Oggetto: SOCIETA' AGRICOLA GRUPPO CIEMME S.S. - VALUTAZIONE DI IMPATTO AMBIENTALE AI SENSI DEGLI ARTT. 23 E 27 BIS DEL D.LGS. 152/06 E S.M.I. Progetto: "Ristrutturazione del centro zootecnico per suini nella fase di riproduzione", Comune di San Pietro Mosezzo, località tenuta Cornelia. Proponente: Società Agricola Gruppo CIEMME S.S. Trasmissione contributo tecnico-scientifico.

CONTRIBUTO TECNICO-SCIENTIFICO

**Progetto: “Ristrutturazione del centro zootecnico per suini nella fase di riproduzione”,
 Comune di San Pietro Mosezzo, località tenuta Cornelia.**

Proponente: Società Agricola Gruppo CIEMME S.S.

Fig. 4: Planimetria generale stato di progetto (Tavola 2)

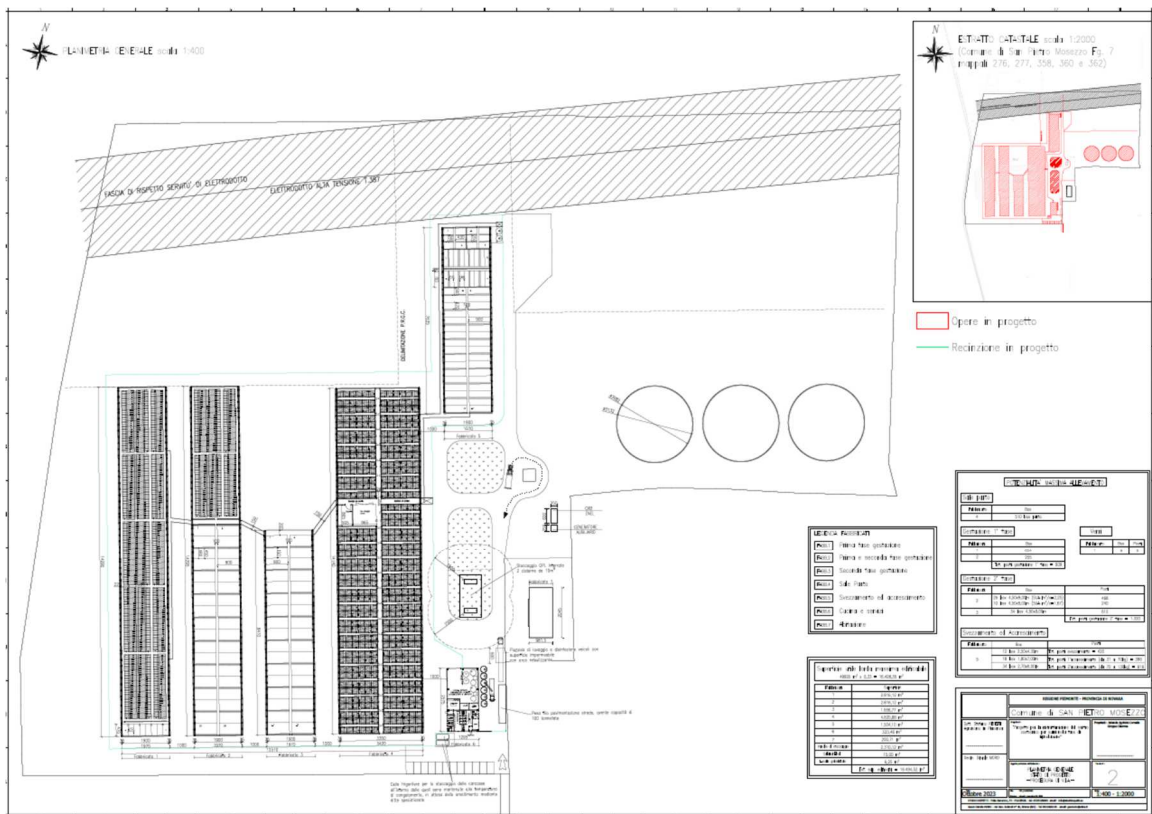
Poiché il progetto prevede la realizzazione di *“una piazzola di lavaggio e disinfezione veicoli con superficie impermeabile”* (cfr. Tavola 2), si chiede di:

4. Descrivere le caratteristiche di tale area, con particolare riferimento alle modalità di gestione delle acque di lavaggio al fine di prevenire la contaminazione delle matrici ambientali.

Fig. 6: Collocazione delle sorgenti sonore (Valutazione previsionale impatto acustico, pag. 8)

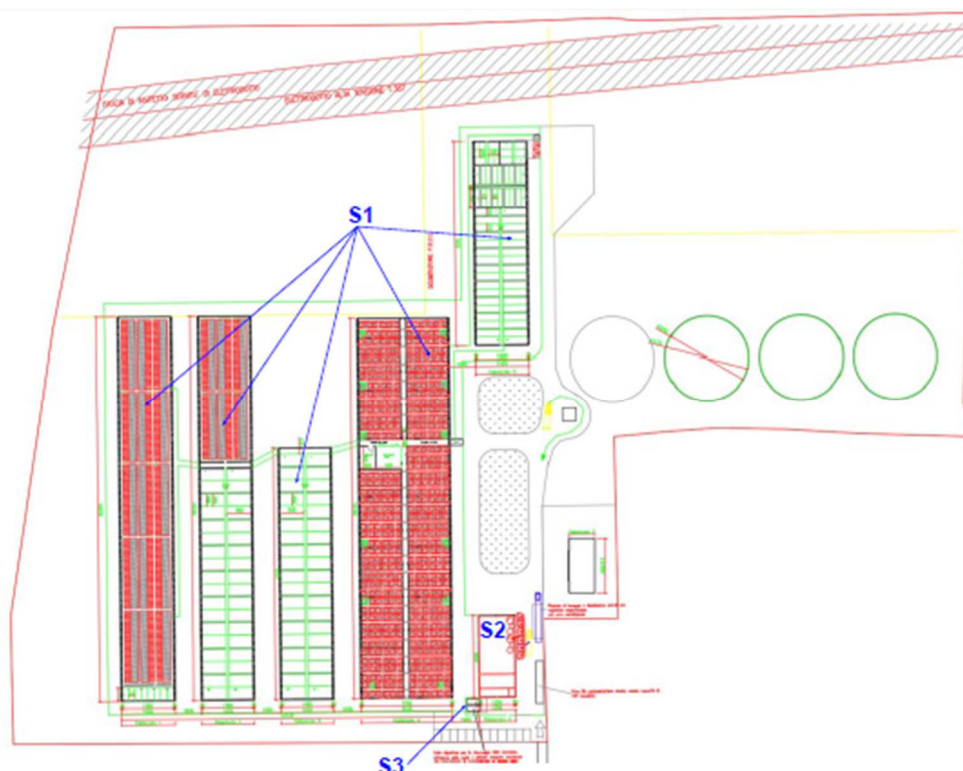
Alla luce di quanto sopra esposto, non si rilevano criticità in merito all'impatto acustico degli interventi in progetto nel rispetto di quanto segue:

- Le sorgenti sonore dovranno essere conformi a quanto riportato al paragrafo 1.3 del documento presentato.
- I portoni dei capannoni di stabulazione dovranno essere normalmente mantenuti chiusi e verranno aperti esclusivamente per le operazioni di controllo e spostamento dei capi; al contrario i serramenti sui lati lunghi saranno invece sempre aperti nelle condizioni di gestione a regime.
- Ad impianti installati e a regime dovranno essere effettuati dei rilievi fonometrici tesi a verificare il rispetto dei limiti stabiliti dal DPCM 14/11/1997. Qualora si riscontrassero dei superamenti dovranno essere tempestivamente attuati interventi di bonifica acustica.

*Fig. 10: isolinee 98° Percentile del picco orario di odore STATO DI PROGETTO
("Studio diffusivo delle emissioni odorigene", figura 6 di pag.39)*

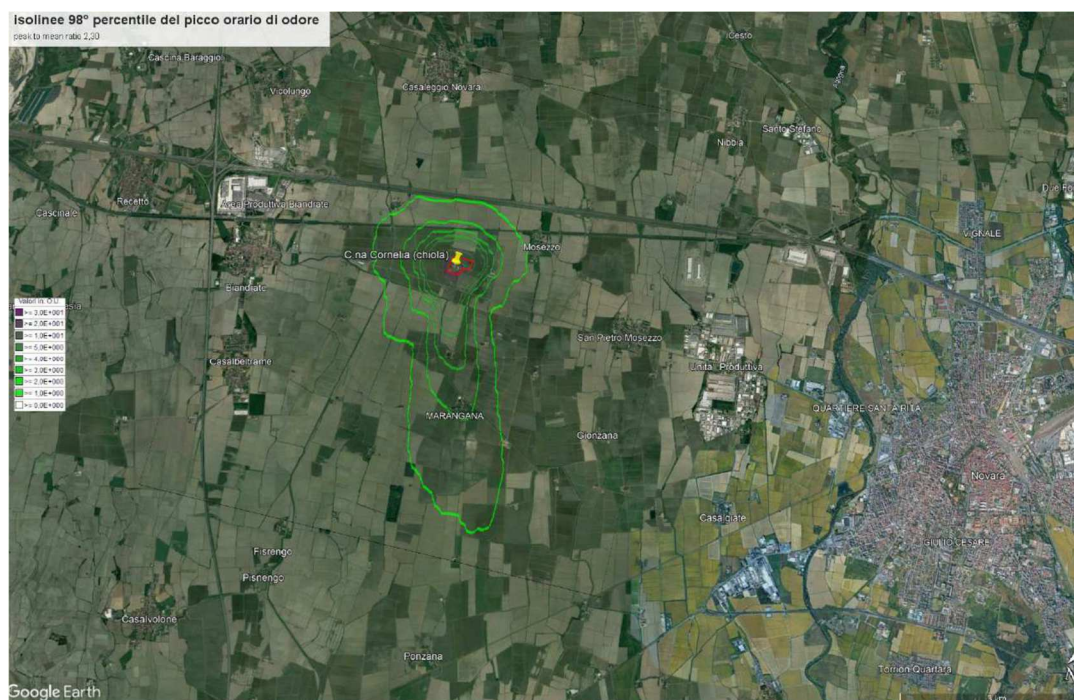
Sulla base delle risultanze del modello, lo studio sostiene che la nuova configurazione dell'allevamento, “[...] *evidenzia una condizione generalizzata di rispetto dei livelli indicativi di accettabilità del disturbo olfattivo individuati dalla normativa Nazionale.*” (pag.36), in considerazione delle migliorie in progetto e dell'applicazione delle BAT di settore.

Rimandando alla AC la scelta della soglia di accettabilità da applicarsi al caso in esame, considerate le diverse riduzioni percentuali applicate e la percentuale di calme di vento (9,1%) che caratterizzano il territorio in esame, si ritiene necessario, in caso di approvazione del progetto, tradurre in prescrizione:

- la validazione dei risultati del modello, mediante monitoraggio delle sorgenti emissive in fase di esercizio, utile a valutare la reale efficacia delle mitigazioni considerate, oltre a verificare che la portata di odore sperimentale sia in linea con i valori utilizzati nel modello.
